**PROVINCIA DI TREVISO**  
**PARERE COMITATO TECNICO PROVINCIALE VIA**  
(L.R. 18/2/2016 n. 4 - D.Lgs. 3/4/2006 n. 152)

**SEDUTA DEL 28 AGOSTO 2019**

Oggetto: Rinnovo all'esercizio dell'impianto di recupero di rifiuti legnosi speciali non pericolosi,  
*per il sito di Via Vendrame*  
Proponente: **LA TIESSE S.r.l.**  
Comune di localizzazione: Cimadolmo (TV)  
Procedura di Screening VIA ai sensi dell'art. 13 della L.R. 4/2016 per il rinnovo dell'autorizzazione

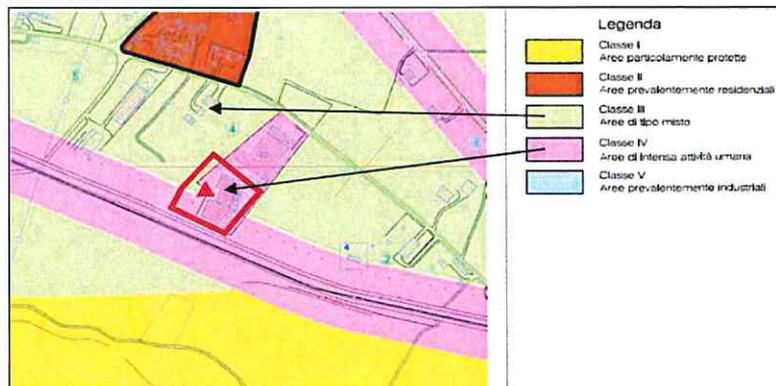
**Traffico e Viabilità:** ipotizzando per semplicità che il traffico veicolare indotto (dovuto esclusivamente ai conferimento di rifiuti e alla spedizione di rifiuti o mps) insista interamente sulla S.P. 92 in direzione sud, ovvero in direzione del casello autostradale di Treviso Nord, alla massima capacità autorizzata dell'impianto esso consisterebbe in circa 37 mezzi/giorno in direzione sud (spedizioni) e 25 mezzi/giorno in direzione nord (ingressi), per un totale di circa 45 mezzi/giorno, ossia lo 0,7 % del Traffico Diurno Medio. Si evidenzia comunque che negli ultimi 3 anni il traffico veicolare indotto generato dall'impianto di gestione dei rifiuti legnosi ha rappresentato mediamente lo 0,06% del TDM della S.P. 92.

**Conclusioni:** *considerato il numero di veicoli coinvolti e la viabilità esistente non si sono evidenziati impatti negativi significativi.*
